発電用原子炉施設に係る特定機器の設計の 型式証明申請

設置許可基準規則への適合性について (第十六条、第四条、第五条、第六条関連)

2022.6.30
日立造船株式会社

図 キャスク本体胴に作用する荷重の分布

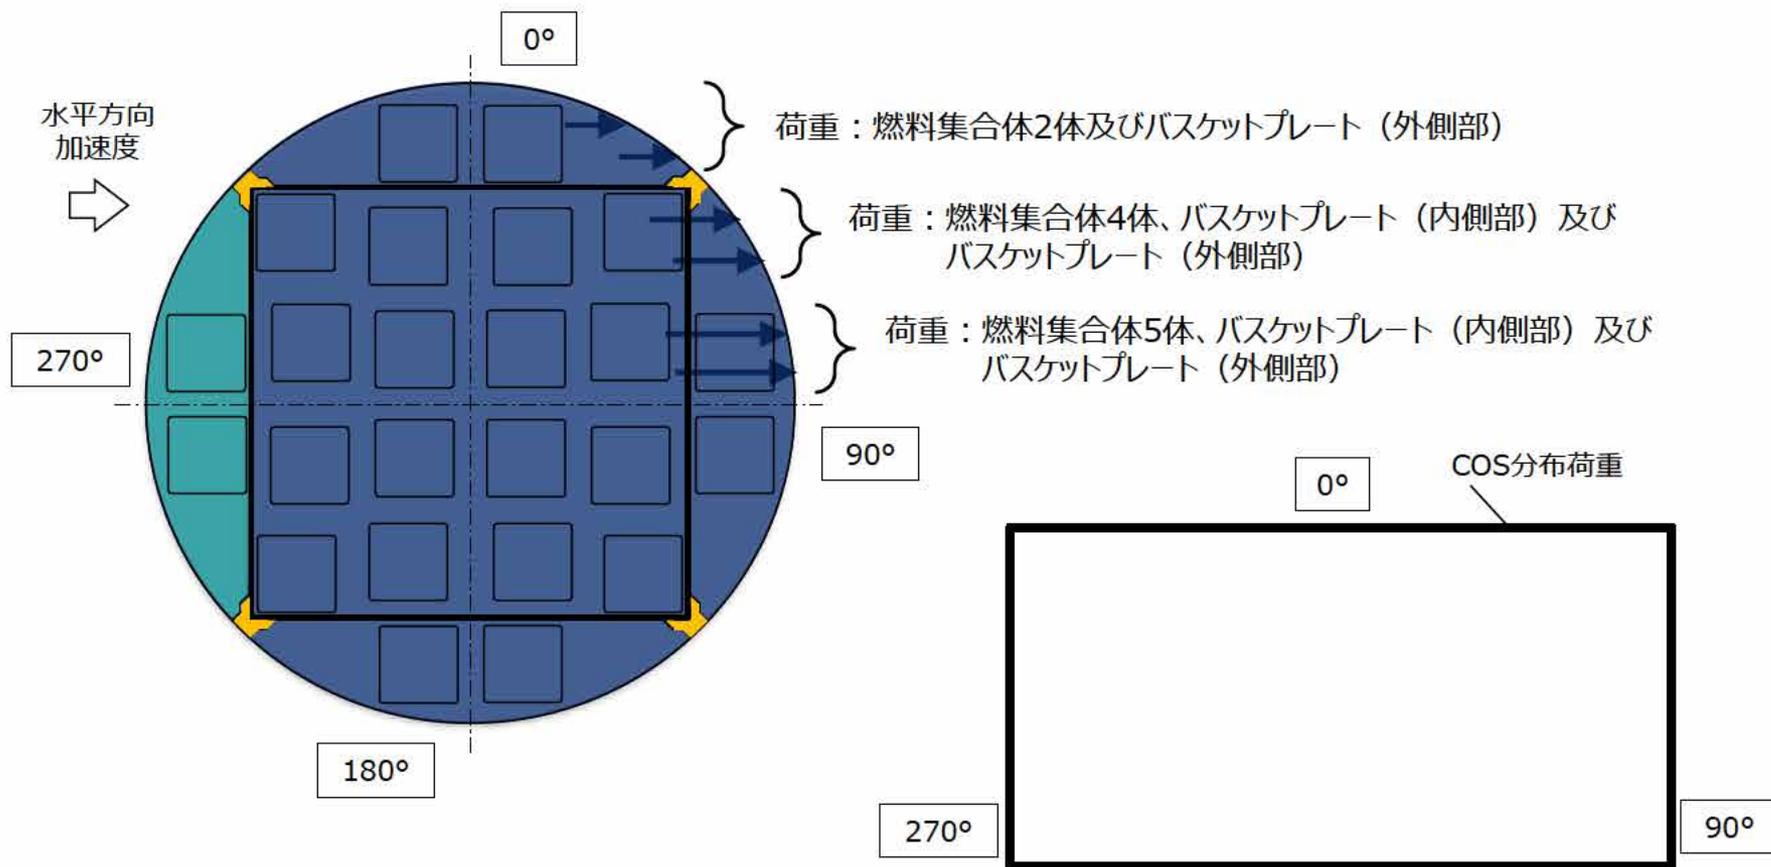
No.	受領日	コメント内容	該当条文	コメント回答	対応状況
3	2021/11/11 審査会合	バスケットは複雑な構造をしているので、バスケットプレート及びバスケットを支持する部分にどのように力が伝わっていくか説明すること。	4条,5条, 6条,16 条	バスケット構造の詳細については、第14回審査会合資料1-1の中の「参考1. Hitz-P24型の概要（構造・収納条件等）」に示す。（P.30～34参照） バスケットは内側部と外側部に分割されており、それぞれアルミニウム合金製のプレートを軸方向に重ねた構造である。プレートはタイロッドで軸方向に連結されており、径方向はリーマピンで位置決めされている。内側部は外側部に囲まれた空間に挿入される（固定はされていない。）。内側部が径方向に移動する場合は、外側部に平面で支持される構造であり、内側部（燃料集合体含む）の荷重は外側部に伝達される。 外側部は本体胴に支持され、また固定金具により径方向には本体胴に固定されており、外側部（燃料集合体含む）の荷重は内側部から伝達されるものも含めて、本体胴に直接伝達するか、固定金具を介して本体胴に伝達する。	第14回審査会合で回答。
4	2021/11/11 審査会合	地震、津波、竜巻の評価では、一部の部材の応力評価結果のみが示されているが、基準要求事項としては、告示の条件に対してキャスクの安全機能が損なわれないことであるので、4つの安全機能を担保するキャスクの部材の応力評価結果を示し、安全機能の維持の成立性を定量的に説明すること。また、設計基準値の考え方も説明すること。 さらに、津波、竜巻については、外運搬規則の0.3m落下の衝突荷重と比較している考え方や適切性についても説明すること。	4条,5条, 6条	地震による損傷の防止、津波による損傷の防止及び外部からの衝撃による損傷の防止に係る評価について、4つの安全機能損なわれないことを示すための応力評価結果及び設計基準値の考え方については、第16回審査会合資料1-1の中の「2. 設置許可基準規則への適合性（第十六条、第四条、第五条、第六条）」の説明で回答する。 また、津波荷重及び竜巻荷重を包絡する設計荷重を適用する考え方については、第16回審査会合資料1-1の中の「2. 設置許可基準規則への適合性（第十六条、第四条、第五条、第六条）」の説明で回答する。 ⇒P.12～36参照	第16回審査会合で回答。

- バasketプレート（外側部/270°）からの荷重は、固定金具（Basket側）、固定ボルト及び固定金具（キャスク側）を介してキャスク本体胴の切り欠き部に作用する。
- Basketプレート（内側部）からの荷重は、直接又は固定金具を介してBasketプレート（外側部/90°）に伝達され、Basketプレート（外側部/90°）による荷重と合わせてキャスク本体胴内面に作用する。
- Basketプレート（外側部/0°及び180°）からの荷重は、キャスク本体胴内面に作用する。

- バasketプレート（外側部/270°）からの荷重（ F_{ir} ）をキャスク本体胴の切り欠き部に作用
- キャスク本体胴内面に作用する荷重は、0°方向では小さく、90°方向に近づくにつれて大きくなることから、内側部及び外側部3箇所のBasket及び燃料集合体からの荷重（ F_{iw} ）をCOS分布荷重として考慮
